**Stadt Uetersen, vorhabenbezogener Bebauungsplan Nr. 44; 58. Änderung  
Flächennutzungsplan „Südlich des Einheitserdewerkes, südwestlich des städtischen  
Bauhofs und östlich der Deichwiesen“**

**Hier: Beteiligung gemäß § 4 Abs. 2 BauGB. Stellungnahme des BUND-Landesverband SH**

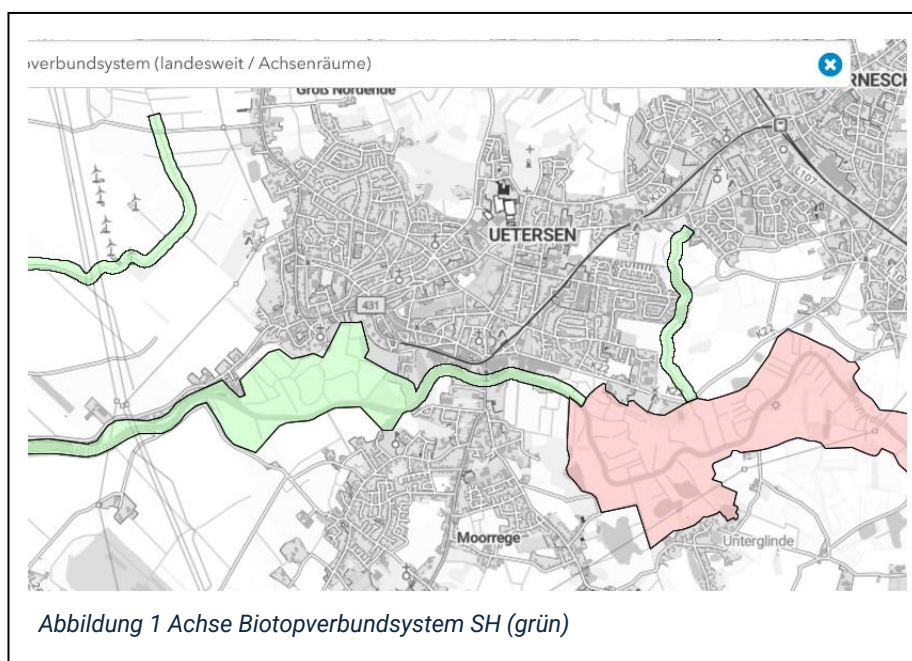
Zur Bewertung des Biotopverbundsystems haben wir immer noch erhebliche Bedenken. In unserer vorherigen Stellungnahme sind wir auf die Schutzkategorien und die Bedeutung des Biotopverbundes eingegangen. Im Umweltbericht wird weiter behauptet, dass die Verbundfunktion durch die Planung nicht beeinträchtigt wird. Das Plangebiet läge nördlich und damit außerhalb des Achsenraumes. Das Landschaftsprogramm ist nicht flächenscharf zu sehen, auch die Darstellungen in den Landschaftsrahmenplänen sind nicht deckungsgleich. Maßgebend sind weitergehende Kartenmaterialien, die detaillierter auf die einzelnen Komponenten eingehen. So wird im Umweltportal des Landes Schleswig-Holstein das Biotopverbundsystem wie folgt dargestellt:

Es ist deutlich zu erkennen, dass die Achse des Biotopverbundsystems das Plangebiet vollständig umschließt. Leider hat die letzte Biotopkartierung des Landes aufgezeigt, dass der Zustand der Natur in Schleswig-Holstein weiterhin in einem schlechten Zustand ist. Auch die Biotopverbundsysteme sind nur rudimentär intakt. Umso wichtiger ist es, dass der Biotopverbund in seiner Gänze erhalten und entwickelt werden. Der Biotopschutz im Plangebiet kann und muss auch unabhängig von der Deponie bewertet und berücksichtigt werden.

Abbildung 2: Übergabepunkt gelber Pfeil / Entwässerungsgraben für Bestand blauer Pfeil

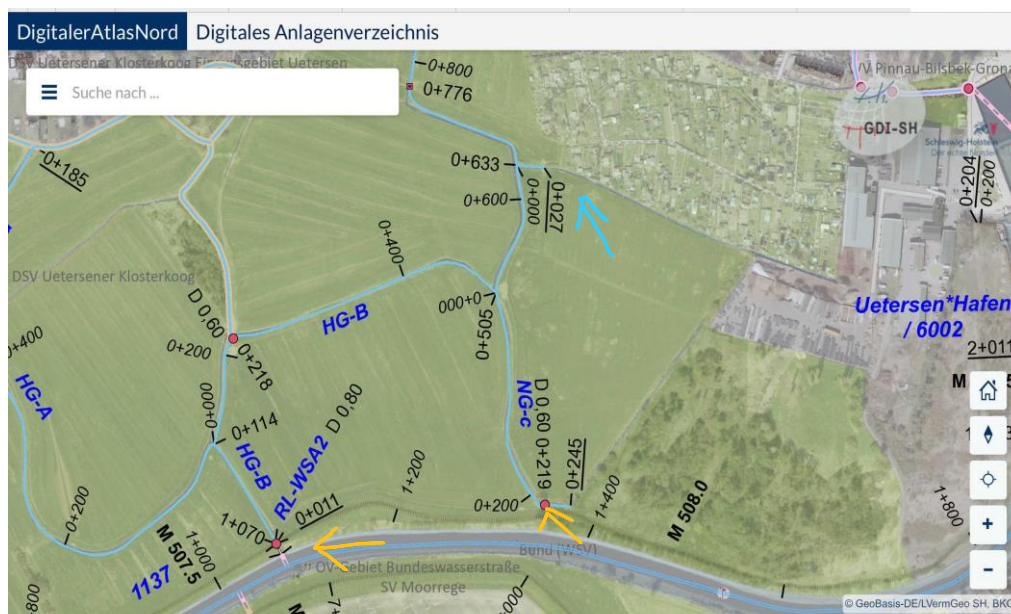
Im Umweltbericht wird erwähnt, dass der Graben, der den Bestand entwässert, nicht in die Pinnau entwässert. Unseres Erachtens führt der Graben NG-C das Oberflächenwasser abhängig vom Gefälle spätestens über den Graben HG-B am Übergabepunkt in die Pinnau ab.
